廃炉発官R5第129号  
令和5年11月28日

福島第一原子力発電所 特定原子力施設に係る実施計画 変更認可申請書

原子炉格納容器窒素封入設備のうち窒素ガス分離装置 (C) は、2013年より運用をしており、経年劣化が確認されていることから取替を行う。取替に合わせ、非常用窒素ガス分離装置の撤去、窒素ガス分離装置 (A) ～ (C) 共用の非常用ディーゼル発電機1台を追加する。本作業に伴い、下記の通り変更を行う。

原子炉格納容器内窒素封入設備の系統構成変更及び窒素ガス分離装置C取替について

図-1 原子炉格納容器内窒素封入設備 系統概略図

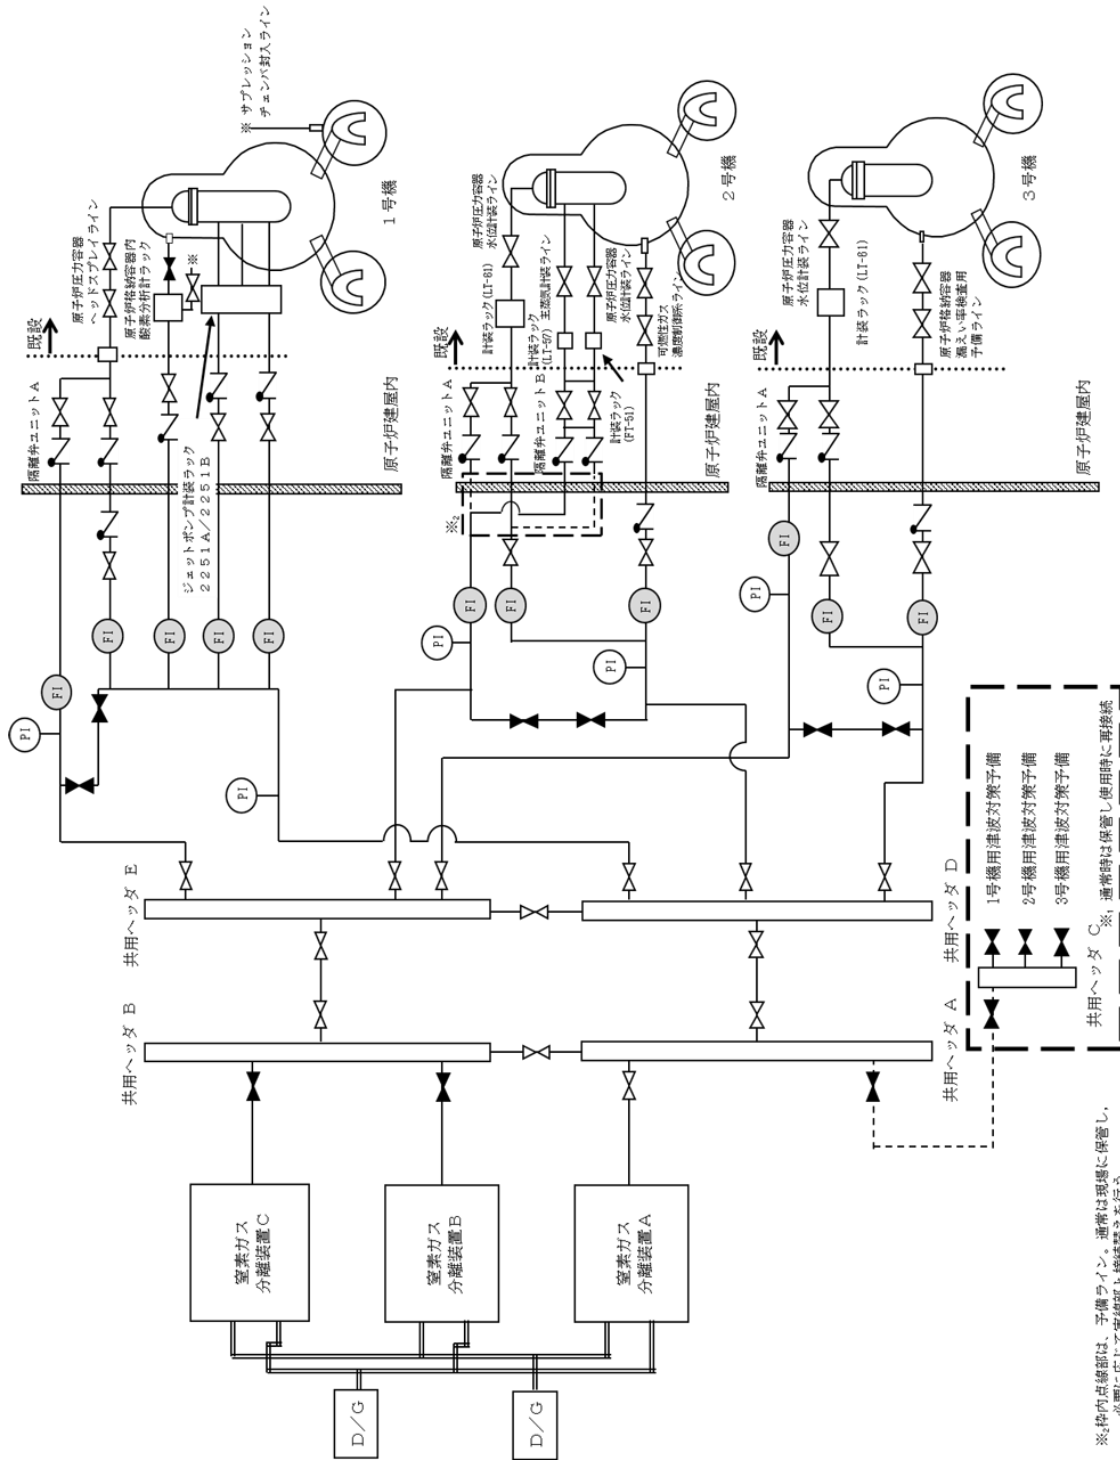
- ・窒素封入設備の系統構成変更及び窒素ガス分離装置C取替に伴う図面の変更

原子炉格納容器内窒素封入設備は窒素ガス分離装置3台を高台に設置し，ヘッダを介して1～3号機へ窒素を封入しており，窒素ガス分離装置の単一故障によって窒素封入が長期間停止することを防止する。また，窒素ガス分離装置の定期的な機能確認を単独で行えるようにするとともに，系統を隔離しての補修作業が可能となるようにする。更に，高台に専用のディーゼル発電機（以下，D/Gという）2台を設置する。主要設備構成を以下に記載する。（添付資料－1）
